Aktuelle IFL-technische Mitteilung 13/2009

vom 09.09.2009

Hersteller: Mercedes-Benz

Anbauteile an der Heckklappe

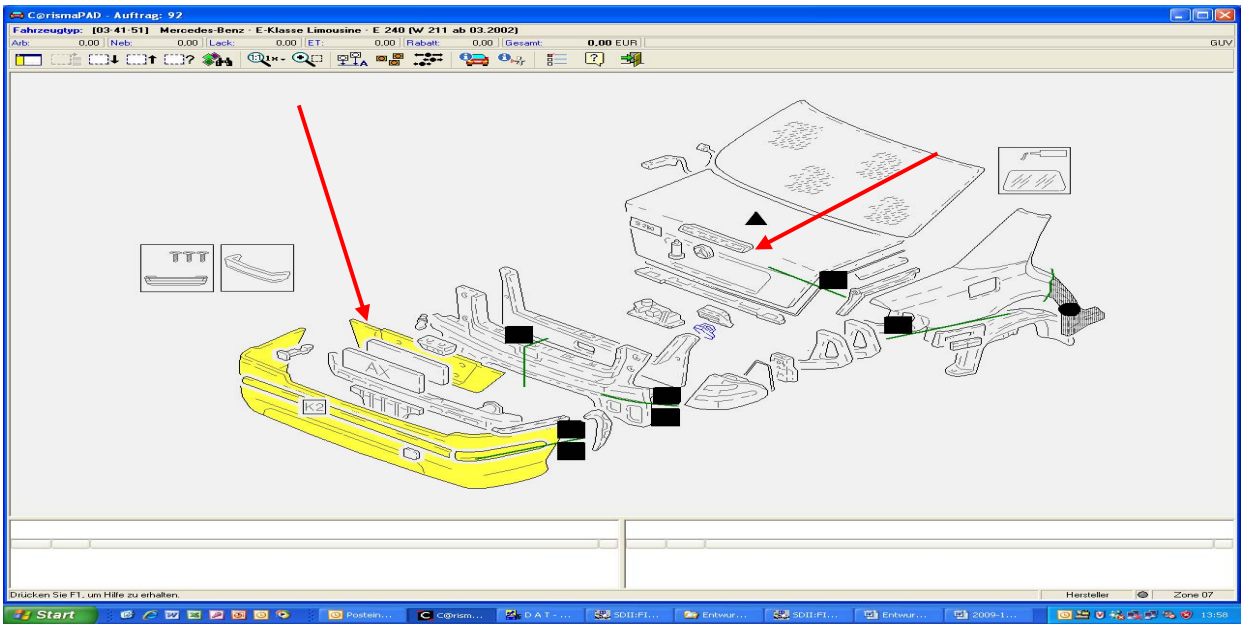
Aus Praxismeldungen wurde der IFL bekannt, dass im Kalkulationssystem Audatex bei obigen Fahrzeugmodellen die hintere Blende (Leitnummer 2946) sowie die 3. Bremsleuchte (Leitnummer 3191) mit der Auswahlmöglichkeit N (Aus-/Einbau) vorgesehen sind.

Diese beiden Bauteile sind jedoch verklebt. Dadurch ist eine Wiederverwendung ausgeschlossen.
Dies wurde mit Audatex besprochen. Folgendes Ergebnis wurde erzielt:

Der Datenfile sowie die Grafik werden entsprechend geändert. Diese Änderungen werden mit einem der nächsten Updates zur Verfügung stehen.
